ACOMPANHAMENTO DAS OBRAS PÚBLICAS

RELATÓRIO DE ENCERRAMENTO DO ACOMPANHAMENTO DA OBRA

CONTRATO Nº: 100/2012

OBJETO: Obras de pavimentação, drenagem e saneamento na Comunidade Magarça em Guaratiba, na área da O/SUBOP/CGO/4º GO XXVI ª AR – AP 5.4.

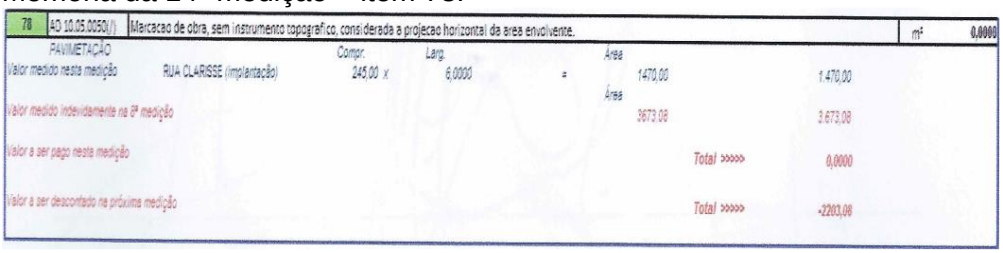
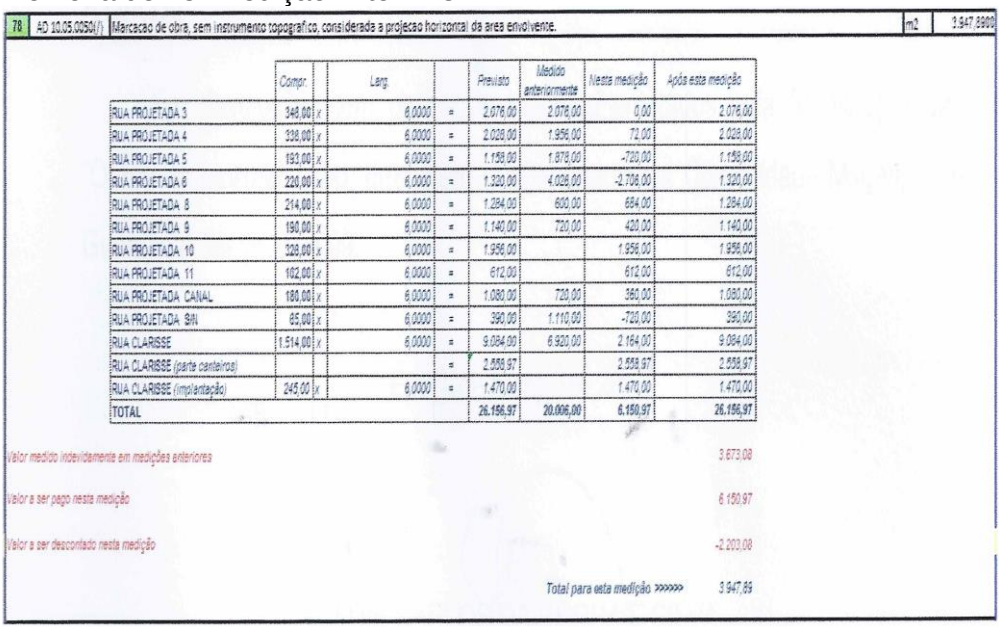
Nº	Questionamento / Resposta / Comentário	Situação do Questionamento
	Comentário(s) à Resposta A jurisdiciona afirma que a quantidade questionada foi medida indevidamente e será compensada e descontada em medição futura. Visto que esta compensação não foi identificada nas memórias de cálculo das 9ª a 13ª medições, aguardamos a sua indicação em medição futura para concluirmos o questionamento. **Nova Resposta à Solicitação** Compensado na 14ª medição = 129,5h (vide planilha de memória de cálculo em anexo). **Novos Comentário(s) à Resposta** A compensação solicitada foi realizada na 14ª medição.	
4	**Solicitação Realizada - Item 4.4** Item nº 78 (AD 10.05.0050 – Marcação de obra, sem instrumento topográfico...) – A memória de cálculo da 8ª medição indica quantidades referentes às Ruas Projetadas 04, 05, 06 e s/nº. No entanto, estas ruas já haviam sido completamente computadas em medições anteriores (3ª medição: Rua Projetada 04 e Rua Projetada s/nº; e 6ª medição: Ruas Projetadas 05 e 06). Solicitam-se esclarecimentos a respeito desta aparente discrepância. **Resposta à Solicitação** A quantidade medida indevidamente na 8ª medição será compensada e descontada nas medições futuras. **Comentário(s) à Resposta** A jurisdicionada apresentou os quantitativos referentes às diferenças de medição entre as áreas previstas e executadas e afirmou que estas seriam compensadas em medições futuras. Visto que esta compensação não foi identificada nas memórias de cálculo das 9ª a 13ª medições, aguardamos a sua indicação em medição futura para concluirmos o questionamento. **2ª Resposta à Solicitação** Compensado na 15ª medição, conforme planilha em anexo. (vide planilha de memória de cálculo em anexo). **2os Comentário(s) à Resposta** A jurisdicionada apresenta na memória de cálculo da 15ª medição os seguintes valores: Valor medido indevidamente em medições anteriores: 3.673,08 m² Valor a ser pago nesta medição: 6.150,97 m² Valor a ser descontado nesta medição: - 2.203,08 m² Total para esta medição: 3.947,89 m² Questiona-se o motivo para o "valor a ser descontado nesta medição" ser diferente do "valor medido indevidamente em medições anteriores". Destaca-se que, uma vez sanada esta divergência, o valor "total para esta medição" seria de 2.477,89 m².	Encerrado às fls. 159 a 161

Nº	Questionamento / Resposta / Comentário	Situação do Questionamento
	3ª Resposta à Solicitação Esclarecido no item 4.3 a seguir. Na 14ª medição já tínhamos descontado o valor total à medir de 1.470,00 m², que somado ao valor de 2.203,08 m² descontado da 15ª medição, totalizamos os 3.673,08 m² que haviam sido medidos erradamente na 8ª medição. Memória da 14ª medição – item 78:

78 AD 10.05.0050(I) Marcacao de obra, sem instrumento topografico, considerada a projecao horizontal da area envolvente. m² 0,0000 PAVIMETACAO Compr. Larg. Area Valor medido nesta medição RUA CLARISSE (implantação) 245,00 x 6,0000 = 1.470,00 1.470,00 Area Valor medido indevidamente na 8ª medição 3673,08 3.673,08 Valor a ser pago nesta medição Total >>>>> 0,0000 Valor a ser descontado na próxima medição Total >>>>> -2203,08 Memória de 15ª medição – item 78:

78 AD 10.05.0050(I) Marcacao de obra, sem instrumento topografico, considerada a projecao horizontal da area envolvente. m2 3.947,8900 Compr. Larg. Previsto Medido anteriormente Neste medição Após esta medição RUA PROJETADA 3 340,00 x 6,0000 = 2.076,00 2.076,00 0,00 2.076,00 RUA PROJETADA 4 338,00 x 6,0000 = 2.028,00 1.956,00 72,00 2.028,00 RUA PROJETADA 5 193,00 x 6,0000 = 1.158,00 1.878,00 -720,00 1.158,00 RUA PROJETADA 6 220,00 x 6,0000 = 1.320,00 4.026,00 -2.706,00 1.320,00 RUA PROJETADA 8 214,00 x 6,0000 = 1.284,00 600,00 684,00 1.284,00 RUA PROJETADA 9 190,00 x 6,0000 = 1.140,00 720,00 420,00 1.140,00 RUA PROJETADA 10 326,00 x 6,0000 = 1.956,00 1.956,00 1.956,00 RUA PROJETADA 11 102,00 x 6,0000 = 612,00 612,00 612,00 RUA PROJETADA CANAL 180,00 x 6,0000 = 1.080,00 720,00 360,00 1.080,00 RUA PROJETADA BIA 65,00 x 6,0000 = 390,00 1.110,00 -720,00 390,00 RUA CLARISSE 1.514,00 x 6,0000 = 9.084,00 6.920,00 2.164,00 9.084,00 RUA CLARISSE (parte canteiros) = 2.559,97 2.559,97 2.559,97 RUA CLARISSE (implantação) 245,00 x 6,0000 = 1.470,00 1.470,00 1.470,00 TOTAL 26.156,97 20.006,00 6.150,97 26.156,97 Valor medido indevidamente em medições anteriores 3.673,08 Valor a ser pago nesta medição 6.150,97 Valor a ser descontado nesta medição -2.203,08 Total para esta medição >>>>>> 3.947,89 Embora a memória de cálculo da 15ª medição indique um total de 26.156,97 m², o valor faturado acumulado totalizou 24.435,89 m². O que está sendo medido e faturado na 16ª medição é a diferença verificada entre a memória de cálculo e o valor faturado acumulado na 15ª medição, de 1.721,08 m².

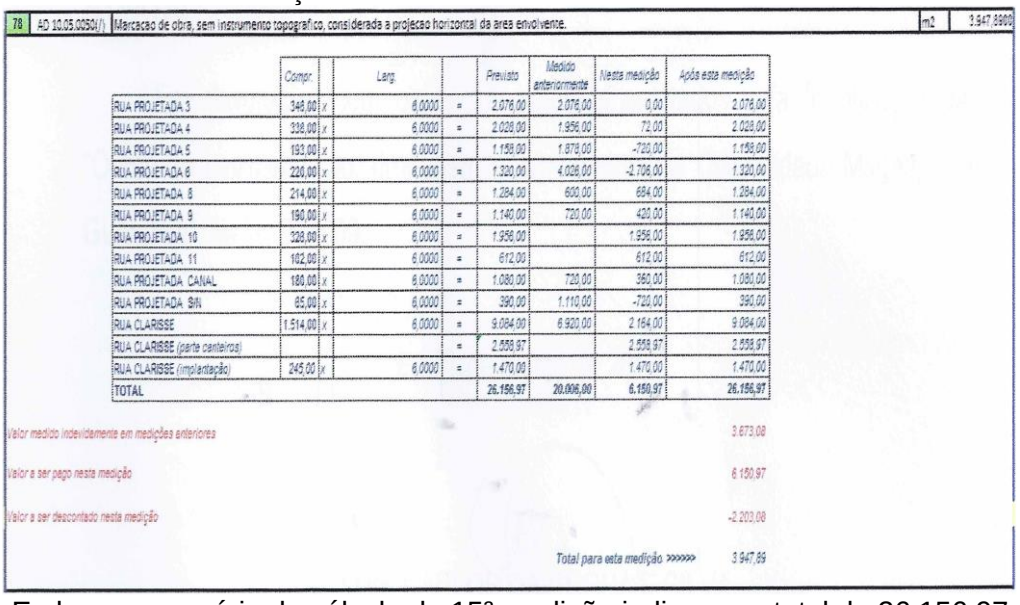
Nº	Questionamento / Resposta / Comentário	Situação do Questionamento
3	**Solicitação Realizada - Item 4.3** Item nº 78 (AD 10.05.0050 – Marcação de obra, sem instrumento topográfico, ...) – A memória de cálculo da 16ª medição apresenta uma tabela com a mesma coluna de "quantidades previstas" que a tabela apresentada na 15ª medição. Uma vez que estas quantidades foram integralmente medidas na 15ª medição, não parece possível que a 16ª medição não seja nula. Destaca-se que a 15ª medição utilizou estas quantidades em sua totalidade para o cálculo do seu "saldo a ser medido" e que este foi medido em sua integralidade. Ressalta-se, também, que este saldo foi ponto de partida para a compensação das quantidades medidas indevidamente em medições anteriores, conforme o questionamento 04 da 3ª visita (constante do item 02 deste relatório). Sendo assim, qualquer medição posterior que não apresente novas quantidades que ainda não tenham sido computadas neste saldo, deveria ser nula. Do contrário, o que ocorre é a não compensação das quantidades requisitadas por esta Corte de Contas. Solicita-se, então, que a jurisdicionada esclareça o motivo da 16ª medição do item nº 78 não ser nula. **Resposta à Solicitação** Na 14ª medição já tínhamos descontado o valor total à medir de 1.470,00 m², que somado ao valor de 2.203,08 m² descontado da 15ª medição, totalizamos os 3.673,08 m² que haviam sido medidos erradamente na 8ª medição. Memória da 14ª medição – item 78: 78 AD 10.05.0050(/) Marcacao de obra, sem instrumento topografico, considerada a projecao horizontal da area envolvente. m² 0,0000 PAVIMETAÇÃO Valor medido nesta medição RUA CLARISSE (implantação) Compr. 245,00 x Larg. 6,0000 = Area 1.470,00 1.470,00 Valor medido indevidamente na 8ª medição Area 3673,08 3.673,08 Valor a ser pago nesta medição Total >>>>> 0,0000 Valor a ser descontado na próxima medição Total >>>>> -2203,08 Memória de 15ª medição – item 78:

78 AD 10.05.0050(/) Marcacao de obra, sem instrumento topografico, considerada a projecao horizontal da area envolvente. m2 3.947,8900 Compr. x Larg. = Previsto	Medido anteriormente	Nesta medição	Após esta medição RUA PROJETADA 3 346,00 x 6,0000 = 2.076,00 2.076,00 0,00 2.076,00 RUA PROJETADA 4 338,00 x 6,0000 = 2.028,00 1.956,00 72,00 2.028,00 RUA PROJETADA 5 193,00 x 6,0000 = 1.158,00 1.878,00 -720,00 1.158,00 RUA PROJETADA 6 220,00 x 6,0000 = 1.320,00 4.026,00 -2.706,00 1.320,00 RUA PROJETADA 8 214,00 x 6,0000 = 1.284,00 600,00 684,00 1.284,00 RUA PROJETADA 9 190,00 x 6,0000 = 1.140,00 720,00 420,00 1.140,00 RUA PROJETADA 10 326,00 x 6,0000 = 1.956,00 1.956,00 RUA PROJETADA 11 102,00 x 6,0000 = 612,00 612,00 612,00 RUA PROJETADA CANAL 180,00 x 6,0000 = 1.080,00 720,00 360,00 1.080,00 RUA PROJETADA SIN 65,00 x 6,0000 = 390,00 1.110,00 -720,00 390,00 RUA CLARISSE 1.514,00 x 6,0000 = 9.084,00 6.920,00 2.164,00 9.084,00 RUA CLARISSE (parte canteiros) = 2.556,97 2.556,97 2.556,97 RUA CLARISSE (implantação) 245,00 x 6,0000 = 1.470,00 1.470,00 1.470,00 TOTAL 26.156,97 20.006,00 6.150,97 26.156,97 Valor medido indevidamente em medições anteriores 3.673,08 Valor a ser pago nesta medição 6.150,97 Valor a ser descontado nesta medição -2.203,08 Total para esta medição >>>>>> 3.947,89 Embora a memória de cálculo da 15ª medição indique um total de 26.156,97	Atendido às fls. 163 a 165

Nº	Questionamento / Resposta / Comentário	Situação do Questionamento
	m², o valor faturado acumulado totalizou 24.435,89 m². O que está sendo medido e faturado na 16ª medição é a diferença verificada entre a memória de cálculo e o valor faturado acumulado na 15ª medição, de 1.721,08 m².	
	Comentário(s) à Resposta Encerrado.
